# ÚZEMNÍ PLÁN MĚSTA BRNA

Textová část Odůvodnění

Kapitola 18 Rozhodnutí o námitkách (včetně odůvodnění)

Souhrn podání SP9 *(bez osobních údajů)*

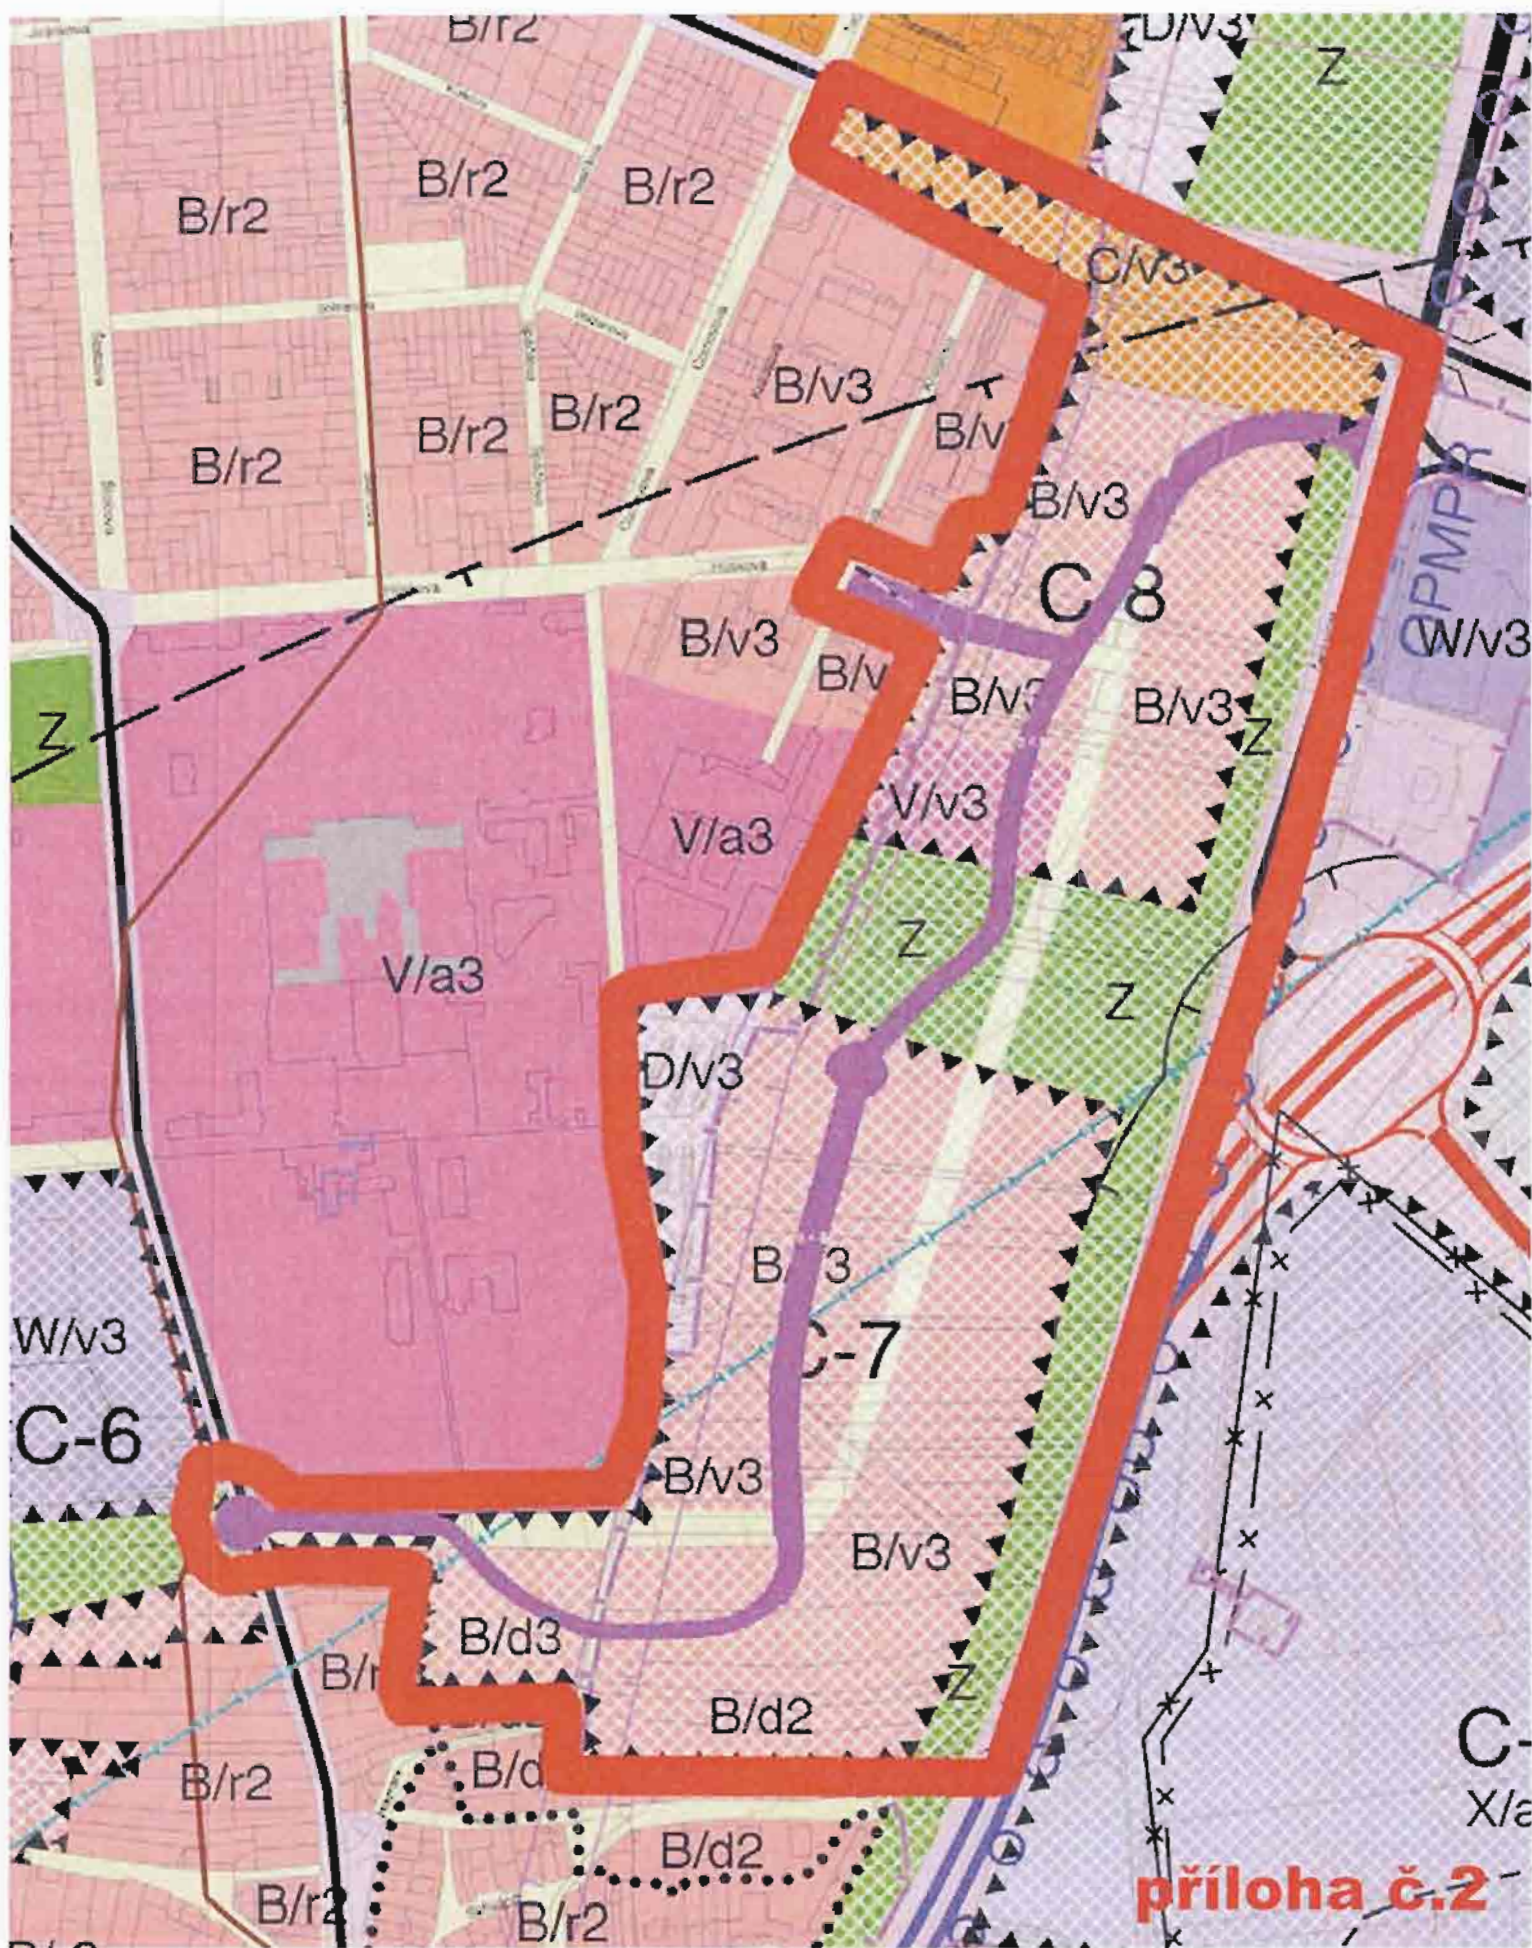
ZMČČ **nesouhlasí** s pozměňovacím návrhem usnesení - zpracovat variantu s vypuštěním zaústění páteřní komunikace do ulice Húskova s napojením na ul. Charbulova /10/2

ZMČČ **požaduje** zpracovat variantu I ve vedení páteřní komunikace územím(C-7, C-8) se zpracováním kruhového objezdu v napojení na ulici Charbulovu a ukončením vstřícnou křižovatkou na ulici Černovické naproti křižovatce u areálu firmy „AAA“.

#### 10/3. Oblast rozvojové lokality C-5 a souvisejících ploch při ulici Smutná

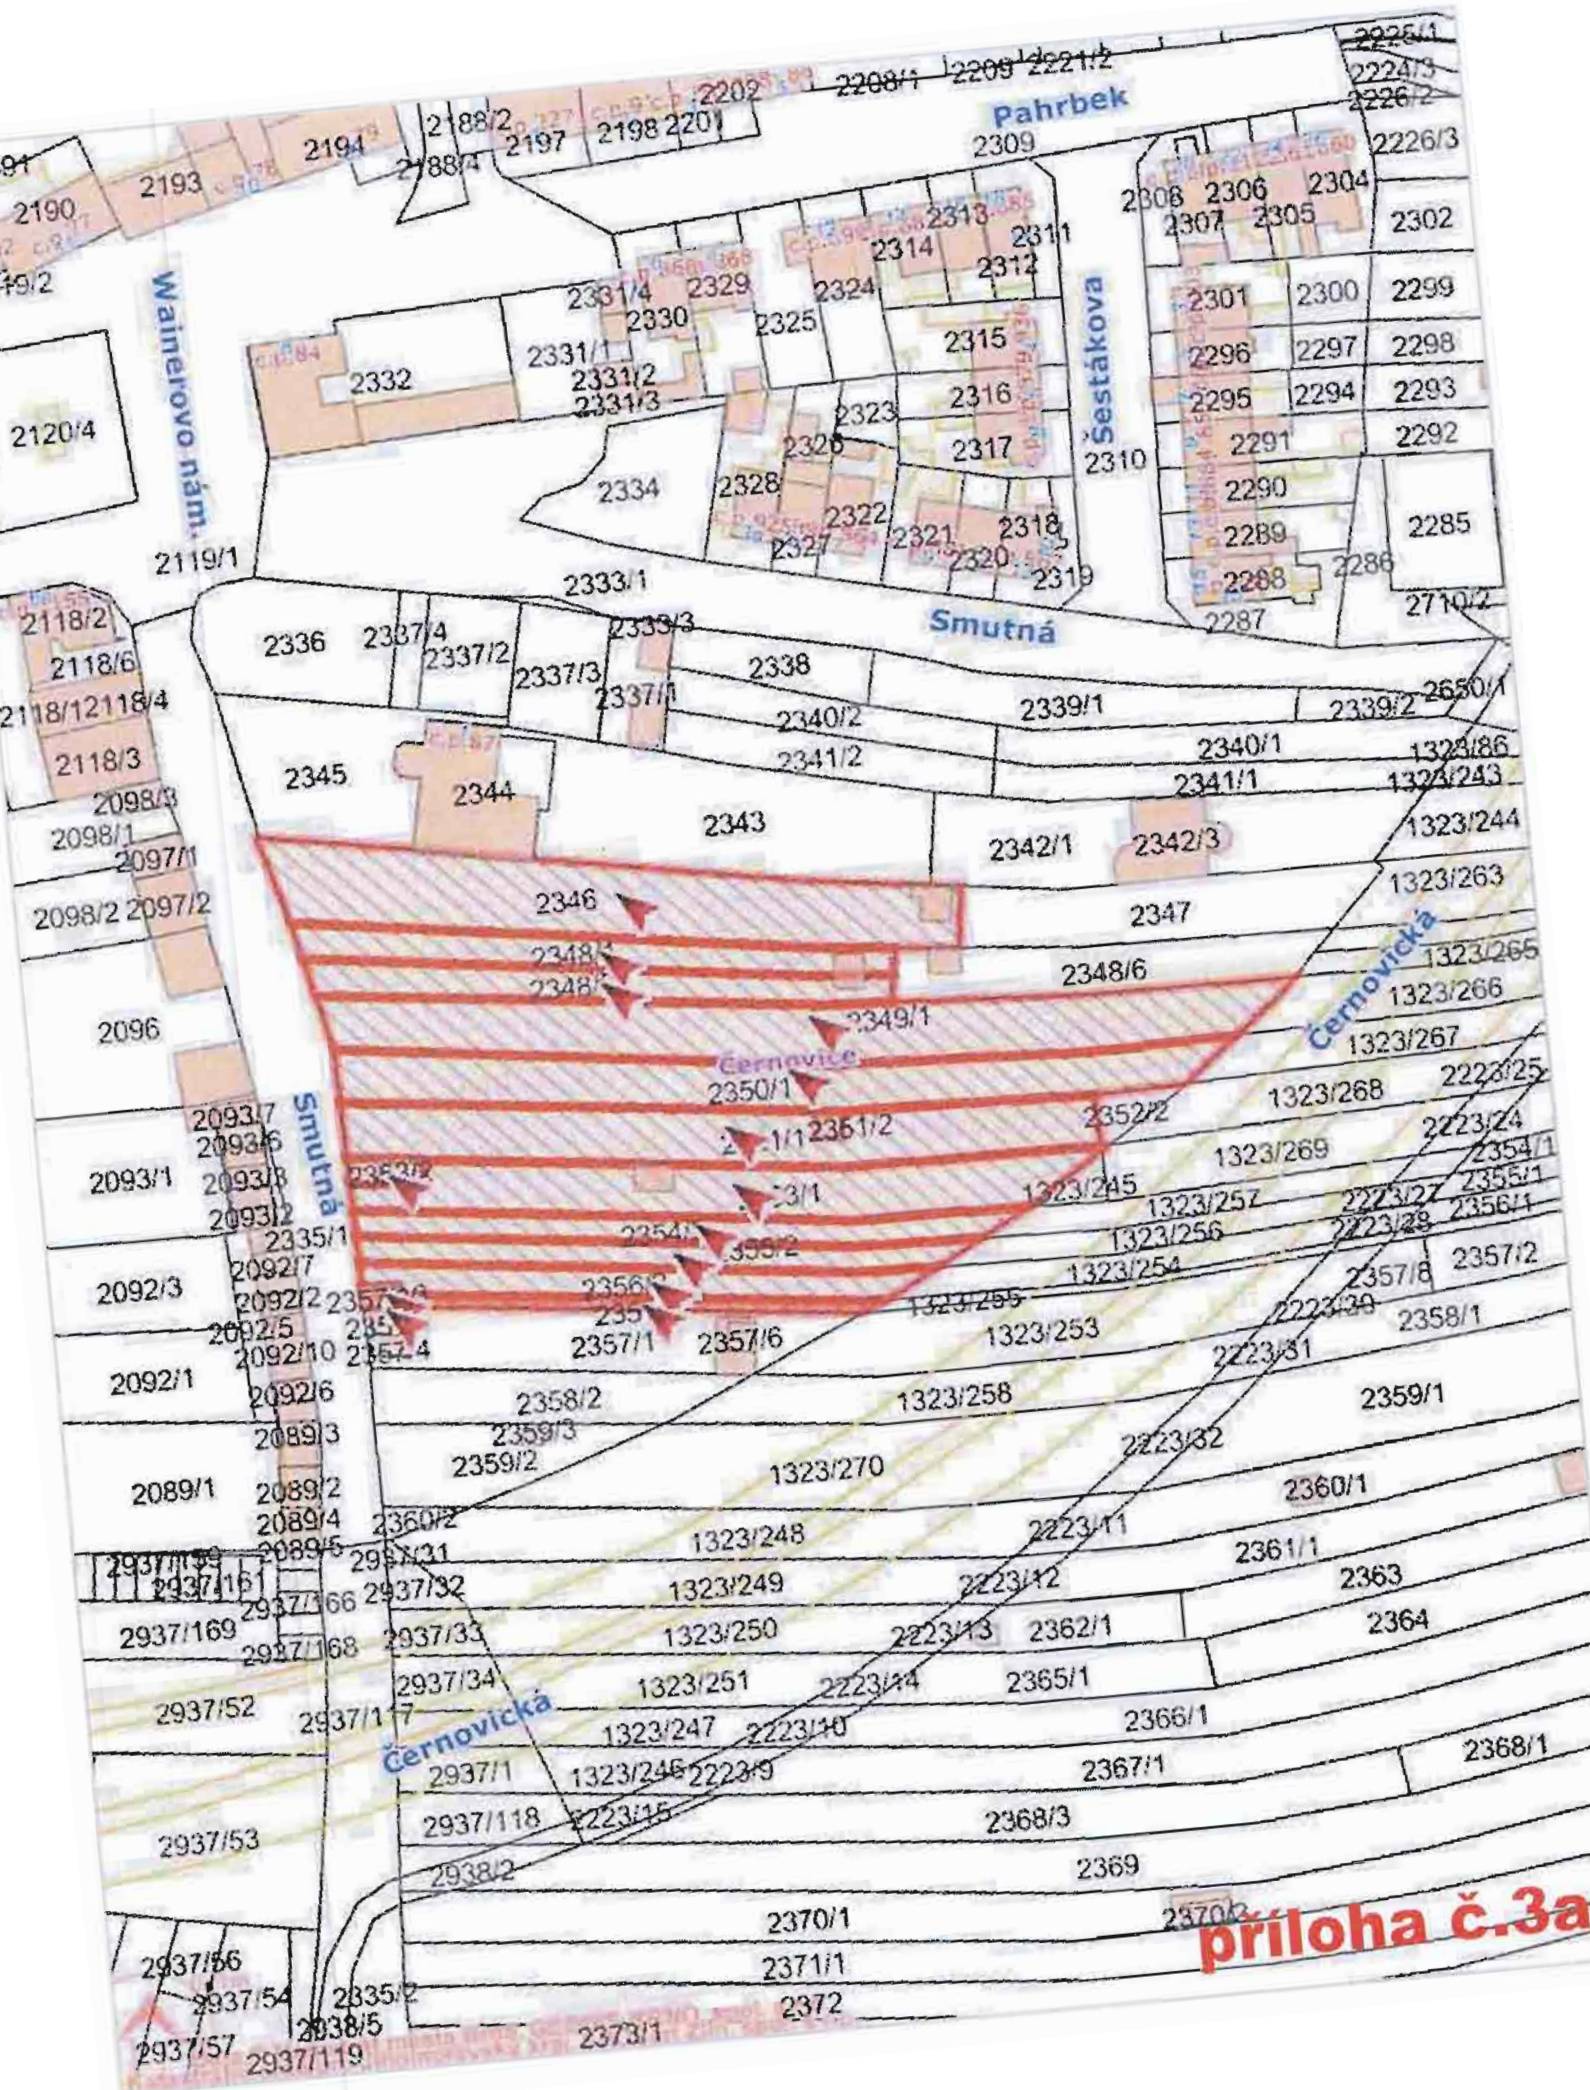
ZMČČ **požaduje** zpracovat změnu ÚPmB u lokality „Smutná“ na parcelách č. 2346, 2348/1, 2348/2, 2349/1, 2350/1, 2351/1, 2353/2, 2353/1, 2354/2, 2355/2, 2356/2, 2357/5, 2357/10, 2356/3 a 2357/9 v k. ú. Černovice z ploch bydlení čistého (BC) na plochy ostatní městské zeleně (ZO) do všech variant „konceptu“ s tím, že budou zachovány stávající smíšené plochy obchodu a služeb (SO) u pozemků při Fáměrově náměstí. /10/3

#### 10/4. Lokalita „sídliště Turgeněvova“

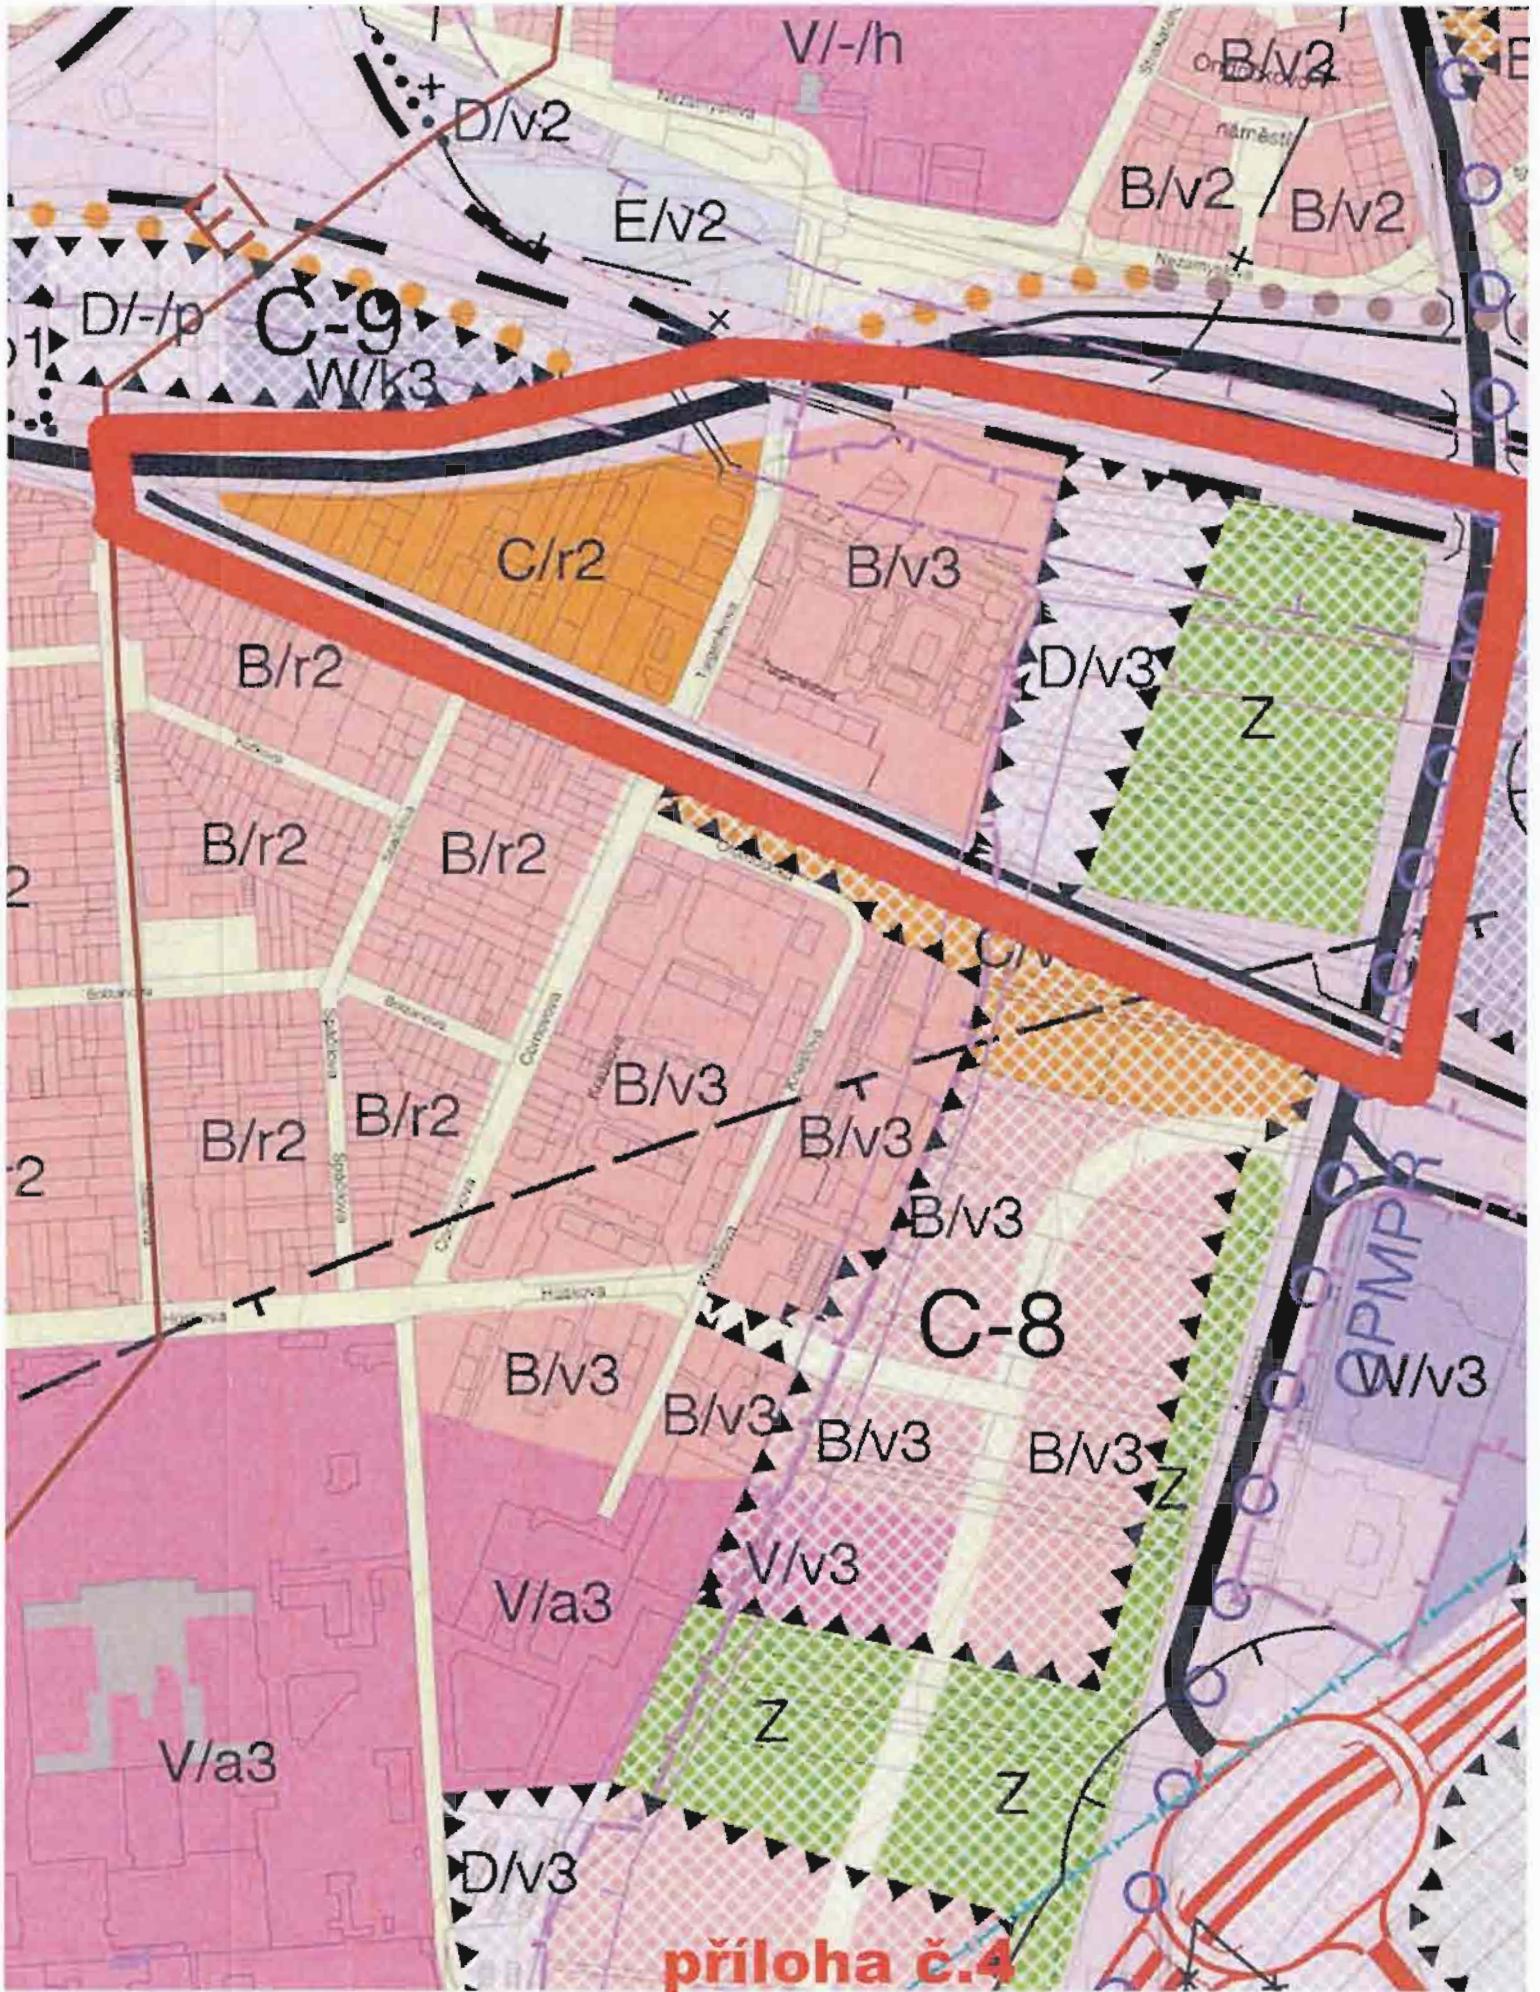
ZMČČ **požaduje** zpracovat variantu I s následujícími úpravami. Plochy „sídliště“ Turgeněvova“ požadujeme změnit z plochy smíšené obytné (C/v3) na plochy bydlení (B/v3). Plochu mezi ulicí Turgeněvova, Olomoucká a Ostravská ponechat na (C/v3). /10/4
